まちづくり条例に基づく報告書

該 当 条 文	☐ 第 2 5 条（大規模土地取引行為） ☐ 第 2 6 条（大規模開発事業） ☒ 第 3 6 条（中規模開発事業） ☐ 第 4 8 条（適用除外） ☐ そ の 他 （ ）
土地所有者	住所：鎌倉市浄明寺 6 丁目 2 番 9 号 氏名：湘南都市開発株式会社 代表取締役 吉原 健一
土地の所在	鎌倉市岡本二丁目 66-3
面 積	1, 633. 80 m ²
報 告 内 容	※別紙参照

■まちづくり条例に基づく報告書別紙

— ○ REVISION —			一級建築士事務所 株式会社 D A N都市デザイン	● PROJECT NAME (仮称) 鎌倉市岡本2丁目共同住宅 新築工事							● DRAWING TITLE 配置図(土地利用方針図)		● DATE 2026. 05. 15	
				● PROJECT NO. 2 5 — 2 4							● SCALE A3:1/250		● DRAWING NO. A — 2 2	
				CK CK CK CK CK DWG										
DW: 2026/07/21 16:23:17 file:01 配置図(土地利用方針図)

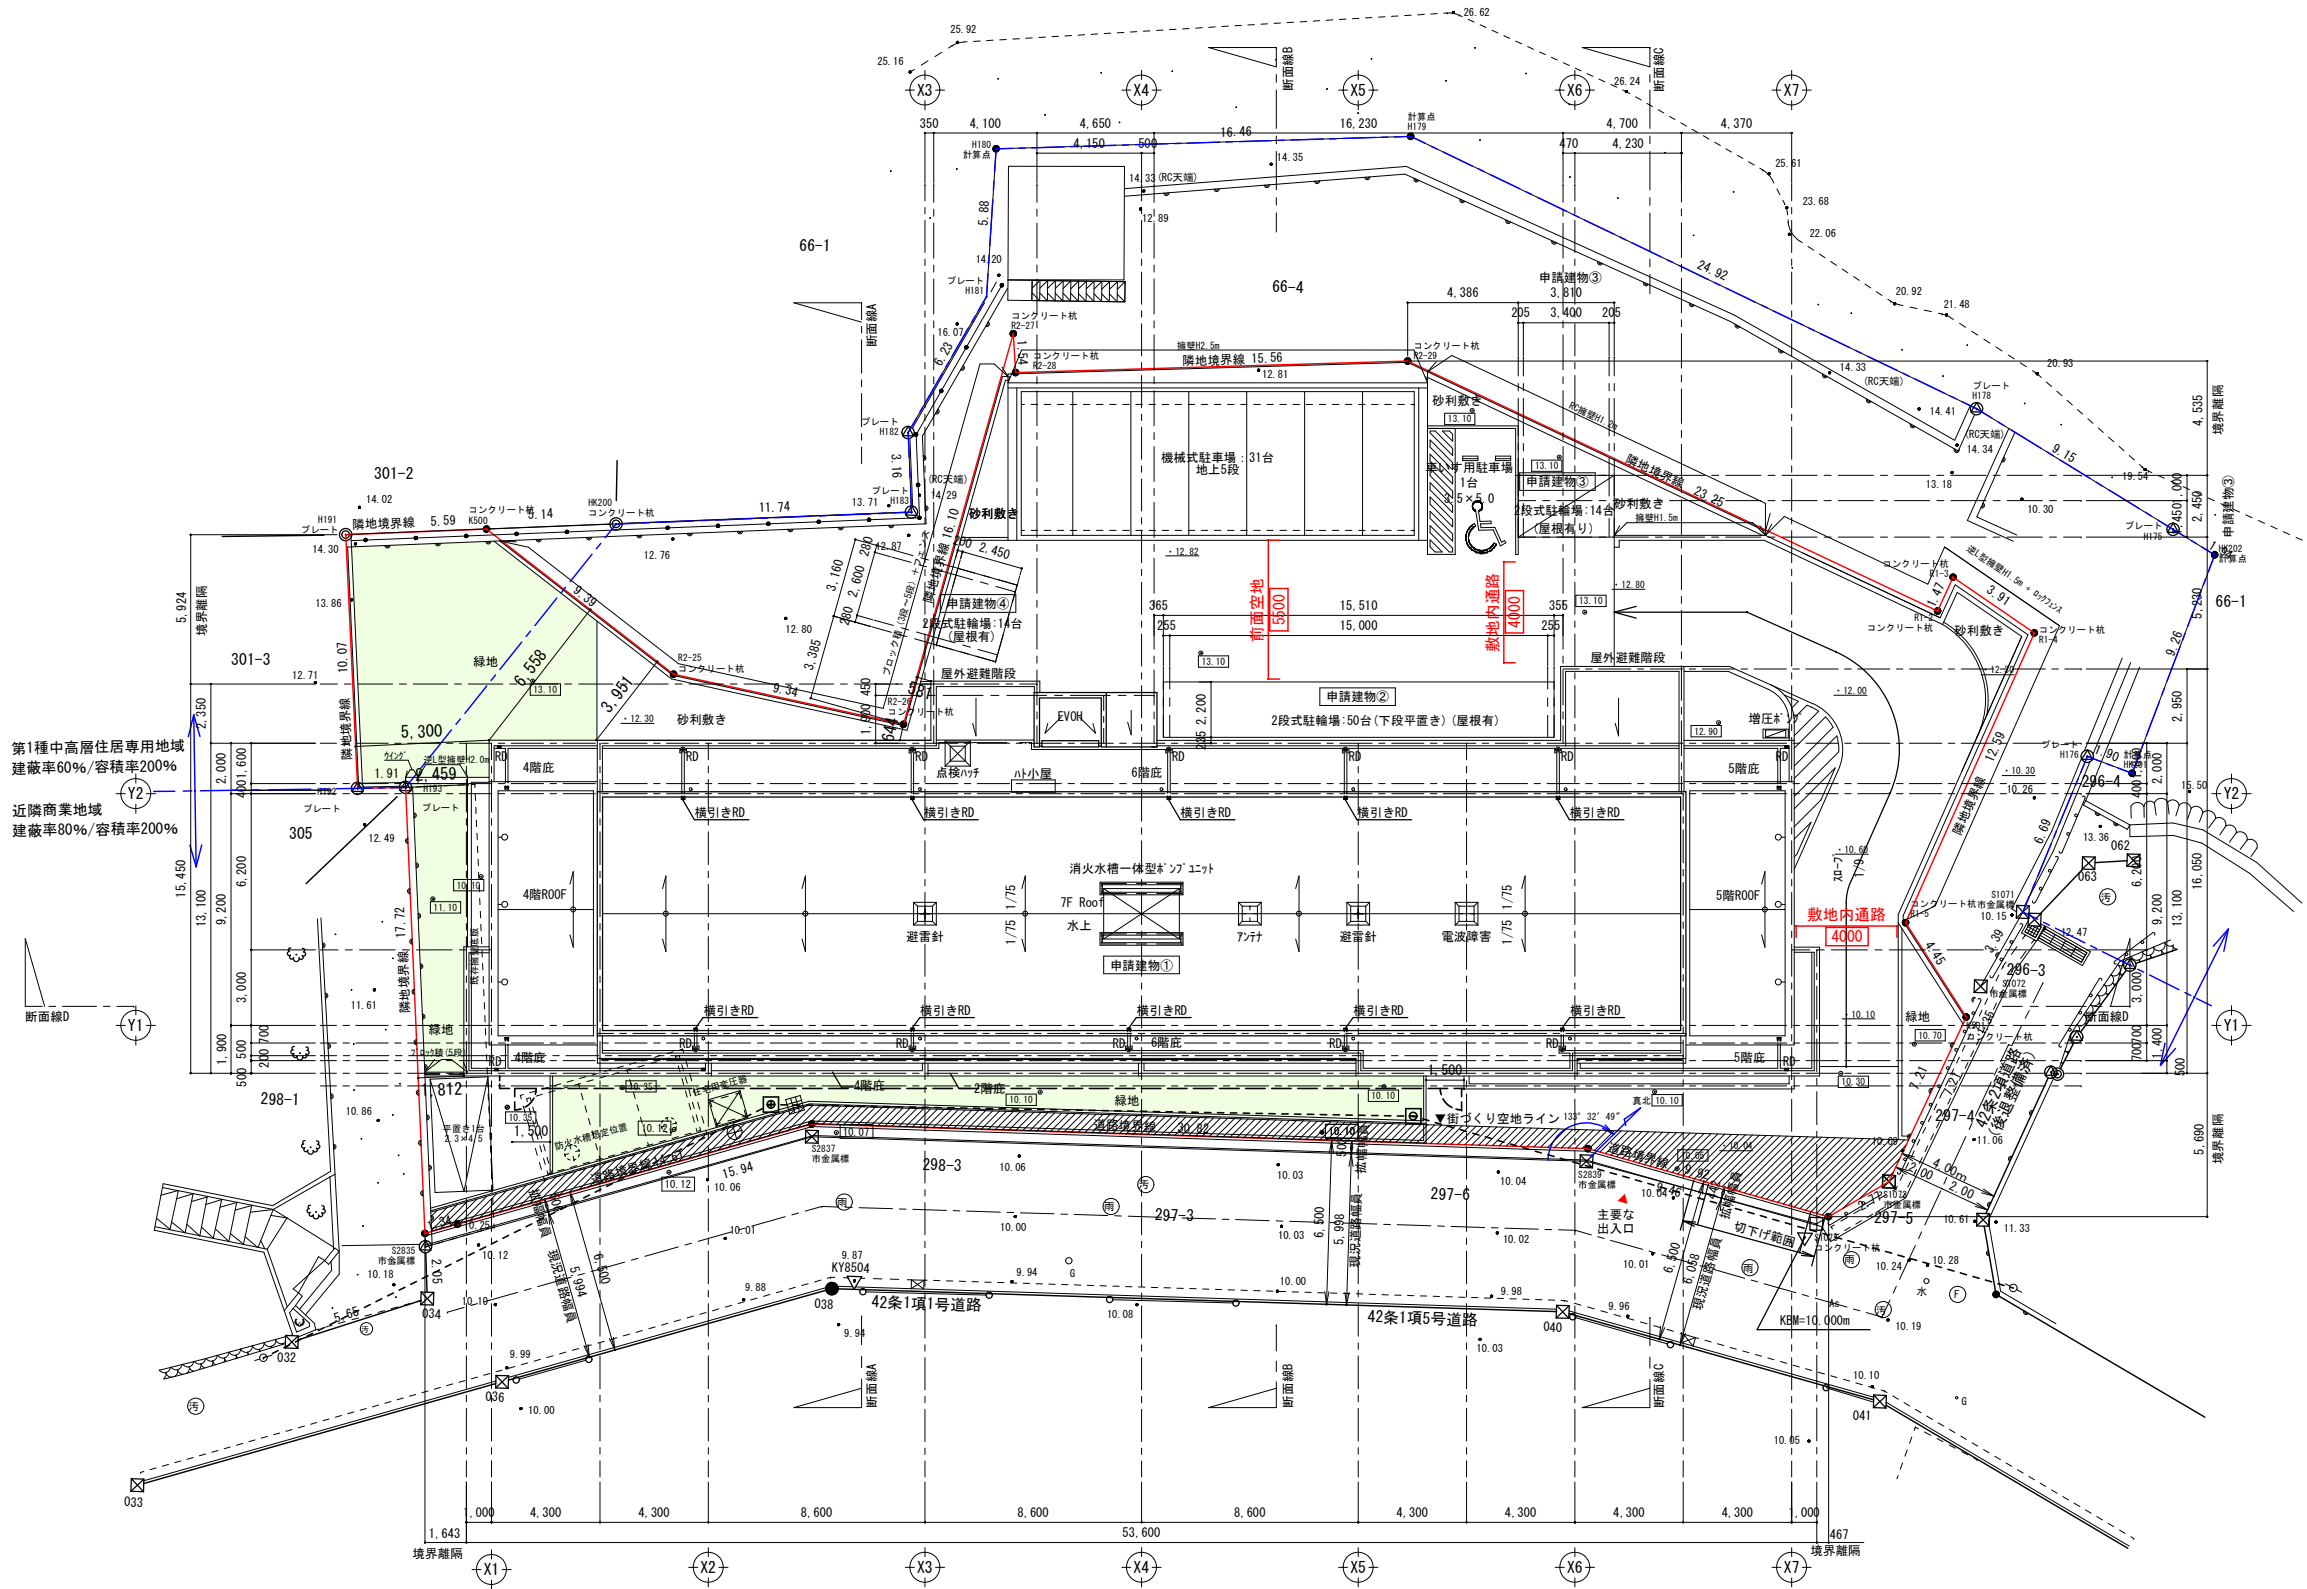
① 建築物の変更（申請建物 1）

高さ：18.99m → 18.37m（-0.62m）

〈理由〉確認申請に伴う平均地盤算定の見直し

建築面積：676.08 m² → 710.85 m²（+34.77 m²）

延床面積：3,595.28 m² → 3,672.19 m²（+76.91 m²）

〈理由〉・申請建物 2 により開放性がない部分の 1 階共用廊下面積追加
・階段面積追加

⑤ 機械式駐車場の台数・形状の変更

地上 5 段・地下 1 段・6 連 32 台＋平置き 1 台

→ 地上 5 段・7 連 31 台＋平置き 2 台

〈理由〉43 条・6 条許可申請において鎌倉市建築指導課との協議にて変更

- ⑧ スロープ形状変更
〈理由〉駐車場レイアウト変更に伴い、スロープ形状変更
- ⑨ ブロック積追加
〈理由〉駐車場レイアウト変更に伴い、追加
- ⑩ 建物形状の変更は無し

— ○ REVISION —			一級建築士事務所 株式会社 DAN都市デザイン 一級建築士 登録第 325389 号 竹内 聡 洋	● PROJECT NAME （仮称）鎌倉市岡本2丁目共同住宅 新築工事							● DRAWING TITLE 立面図1		● DATE 2026. 05. 15					
● PROJECT NO. 00－00							CK	CK	CK	CK	CK	CK	DWG	● SCALE A3:1/300		● DRAWING NO. A－29		
RW: 2026/07/21 16:33:32 file:04 立面図1

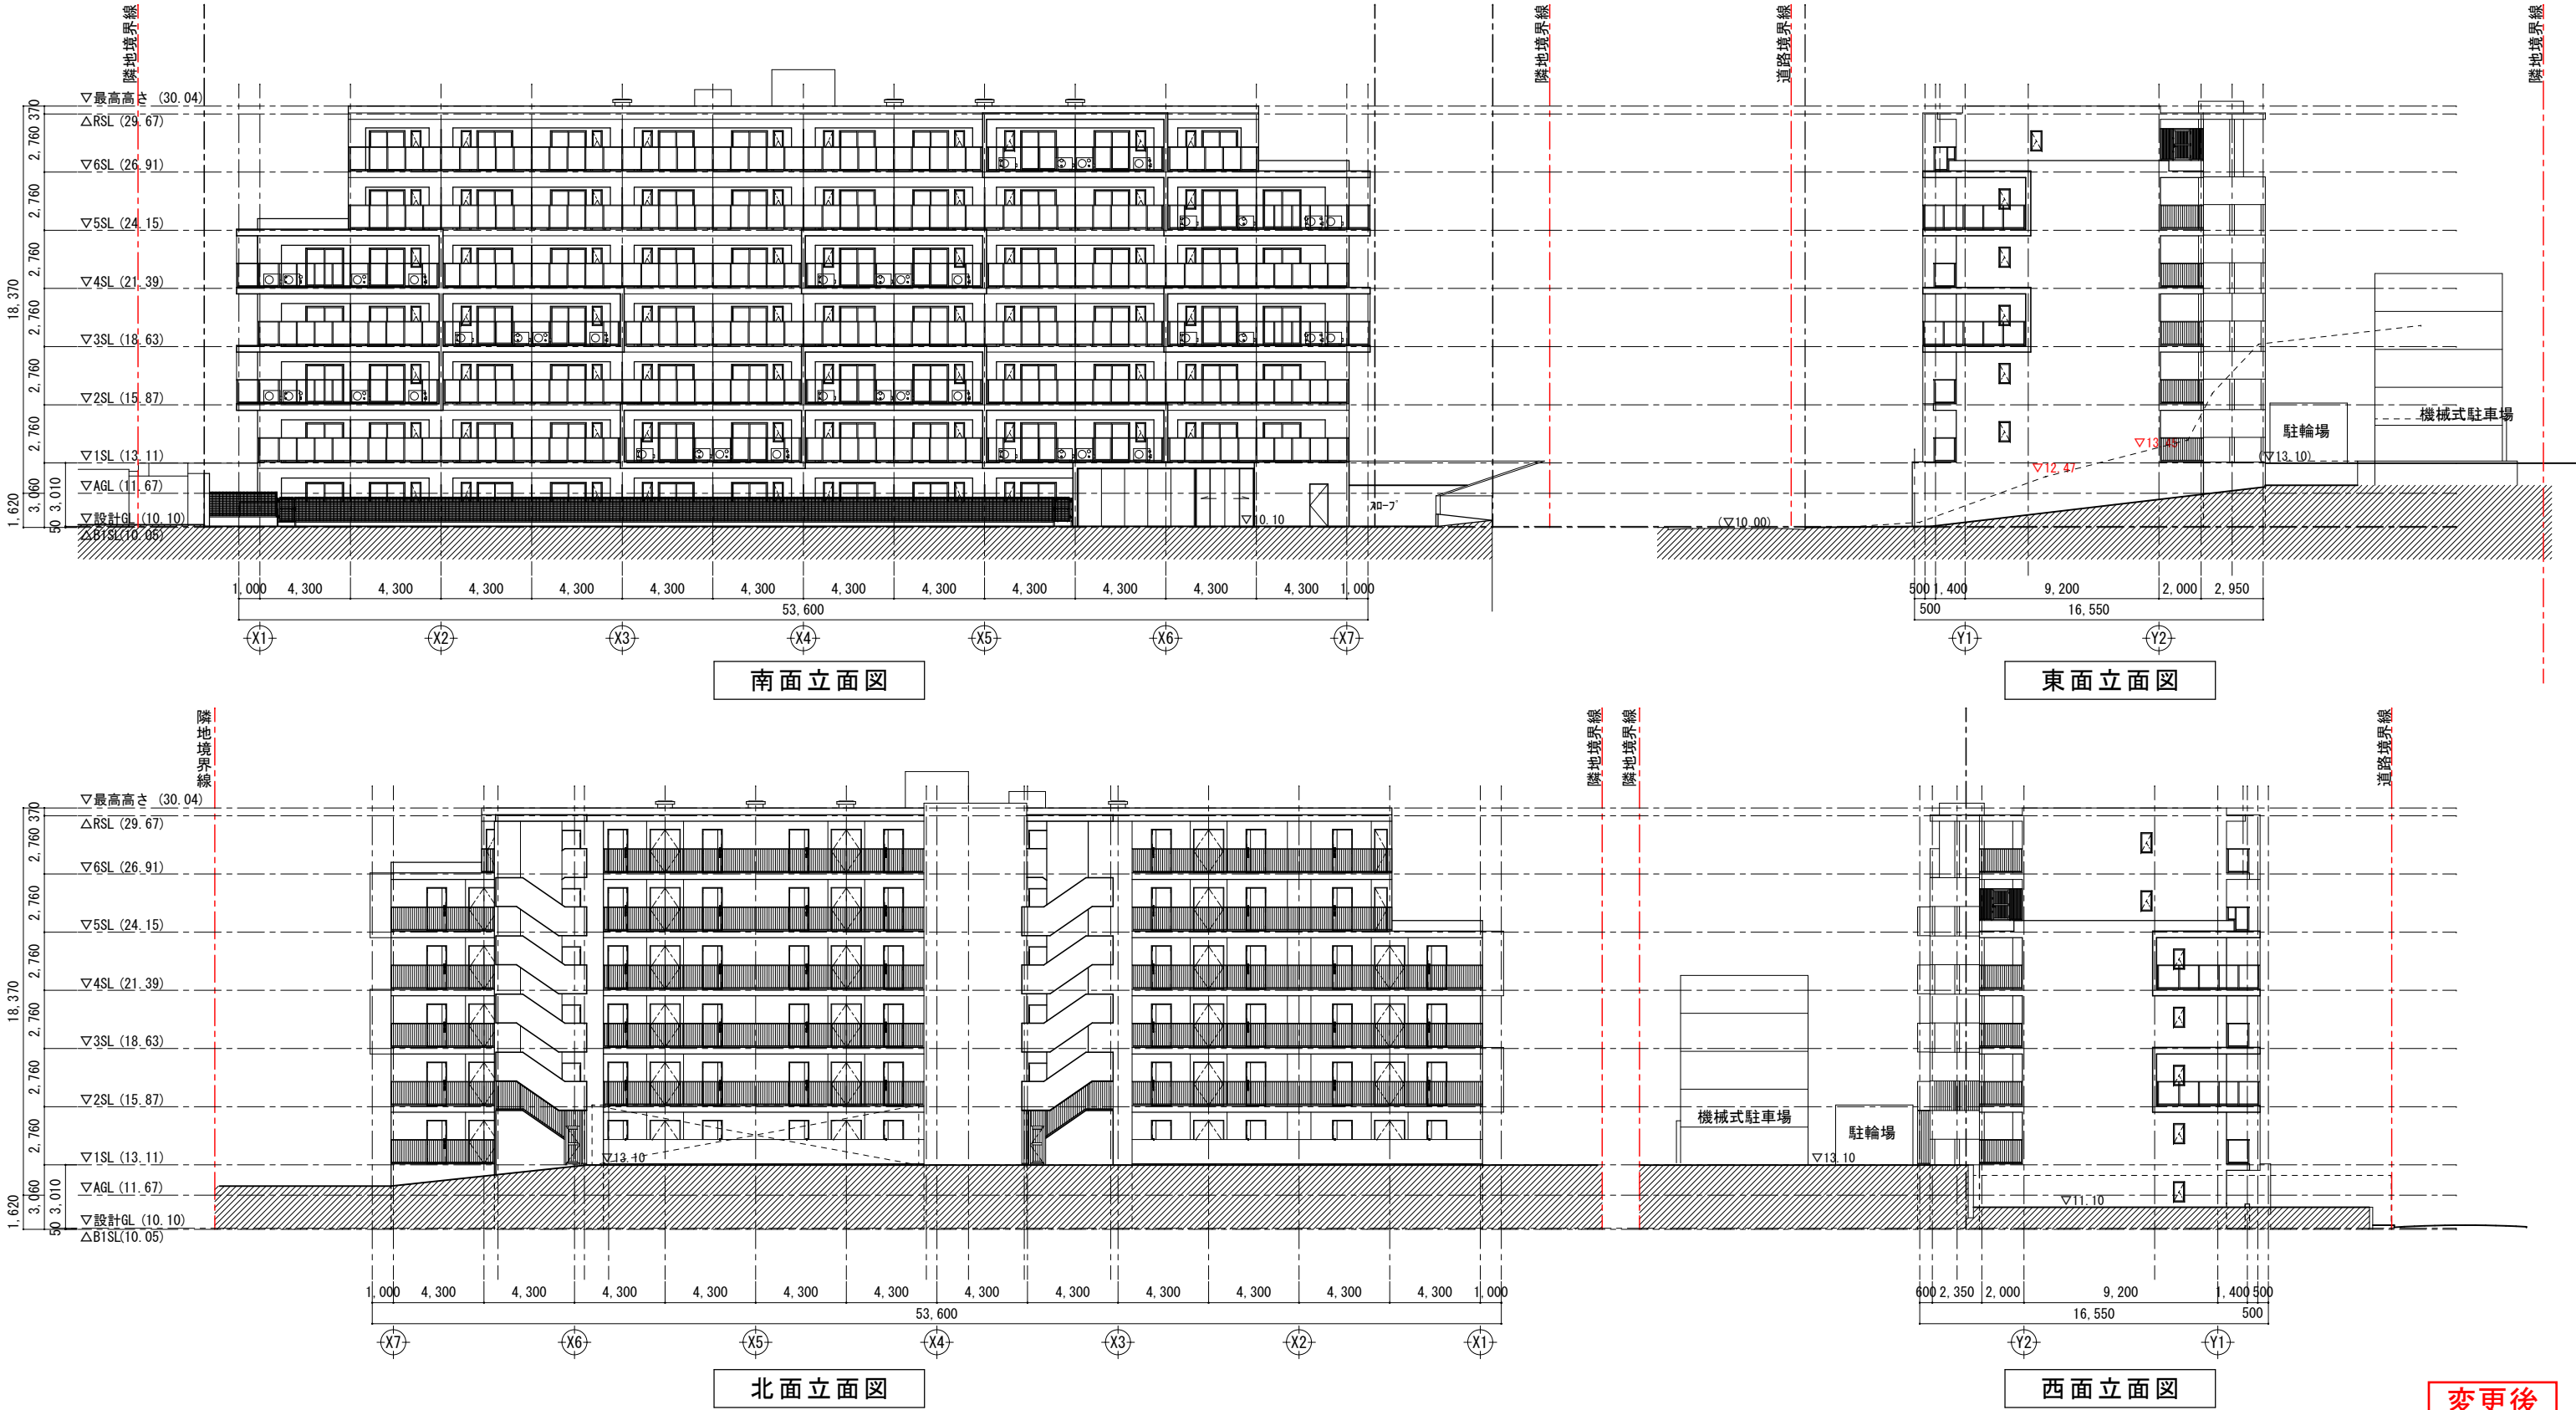
⑥ 屋上設備の変更

〈理由〉設備計画の見直しに伴い、屋上設備の配置及び仕様の変更

⑦ パラペット位置の変更

〈理由〉構造的観点から、4・5 階パラペットの位置調整

申請建物2 立面図①

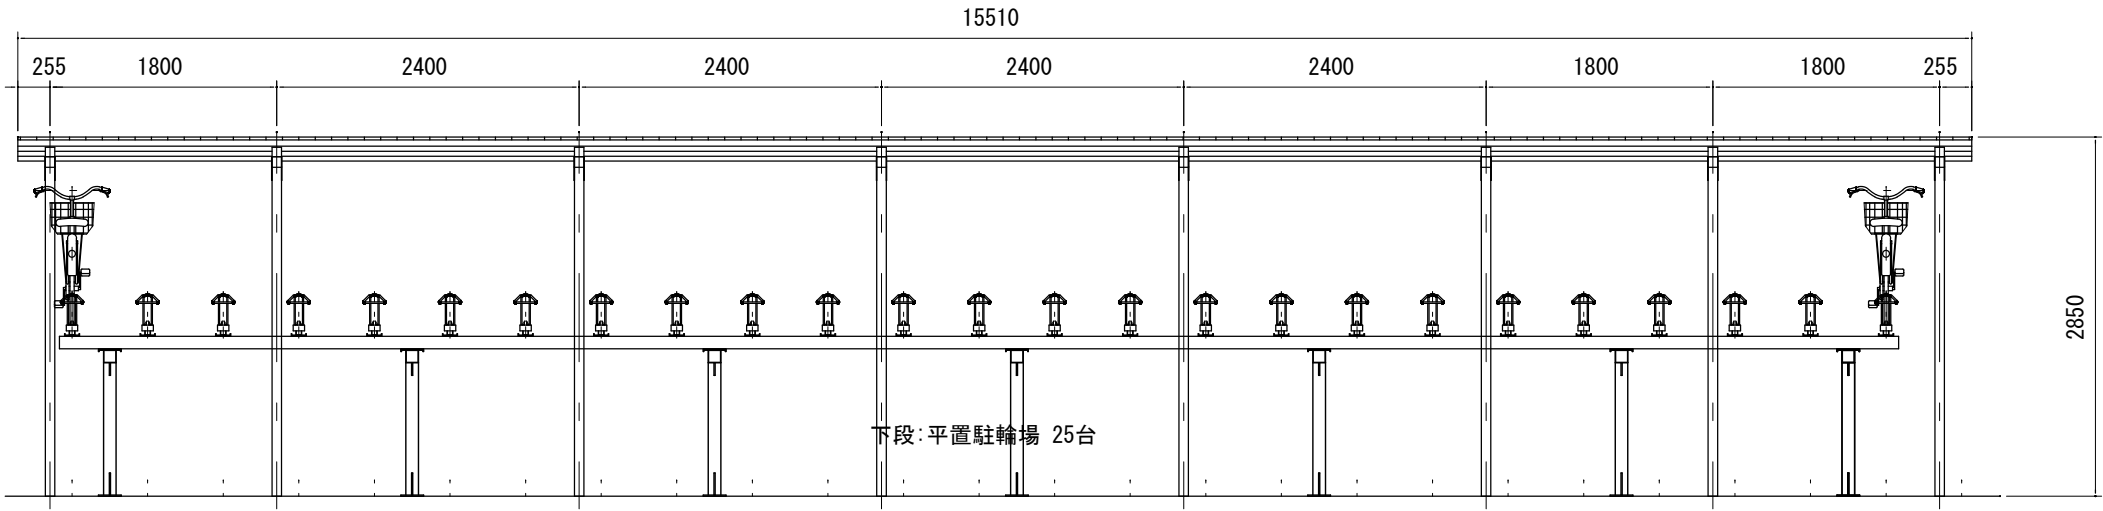
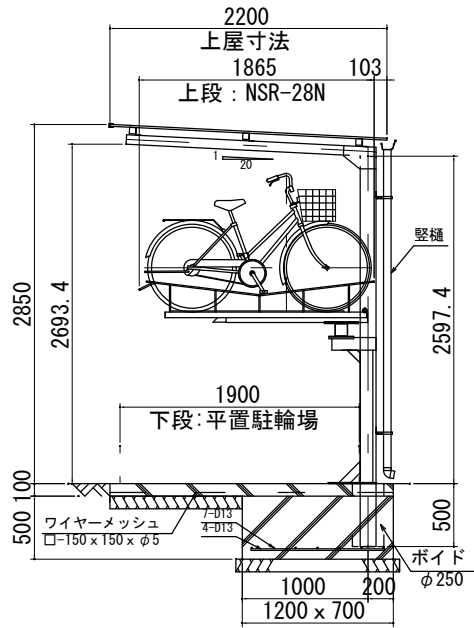
② 建築物の変更（申請建物 2）

高さ：2.70m → 2.85m（+0.15m）

〈理由〉ラックの寸法・仕様に合わせ、屋根高さ調整

建築面積：20.64 m² → 18.61 m²（-2.03 m²）

延床面積：65.95 m² → 64.12 m²（-1.83 m²）

〈理由〉ラックの寸法・仕様に合わせ、面積調整
